改善箇所説明図

基準不適合装置の拡大図／外観図等

基準不適合部位拡大図等

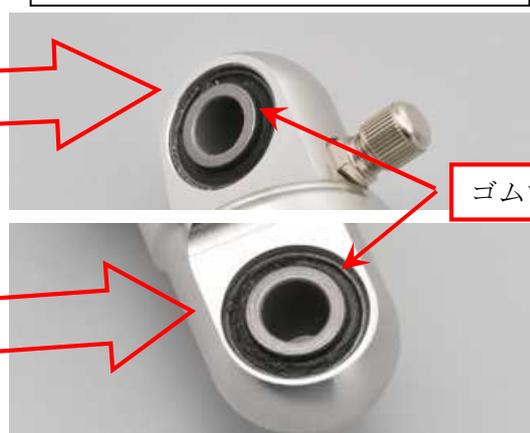
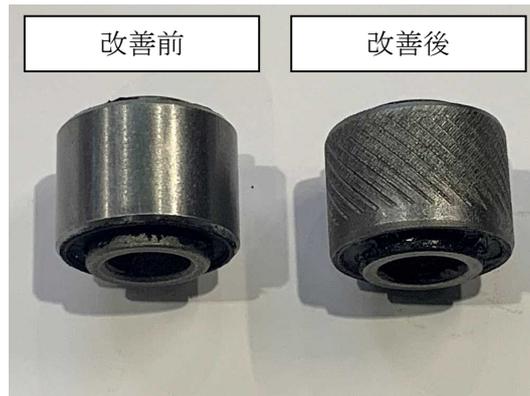
不適合発生箇所

アルミリアクッションの車体連結部分にあるゴムブッシュの嵌合が緩く抜けやすくなっていることがある。そのため、走行中にガタ付きや異音を発生させるおそれがある。また、最悪の場合、当該部品が外れてしまうおそれがある。

改善内容

当該商品を回収・点検し、嵌合が緩い場合は改善後の外筒部に綾目溝加工を施した外径寸法の若干大きなゴムブッシュに打ち換えるか、正規寸法の商品とお取り替えさせていただきます。

改善部品名： ゴムブッシュ

識別：改善後の部品には、ポンチマークを打刻する
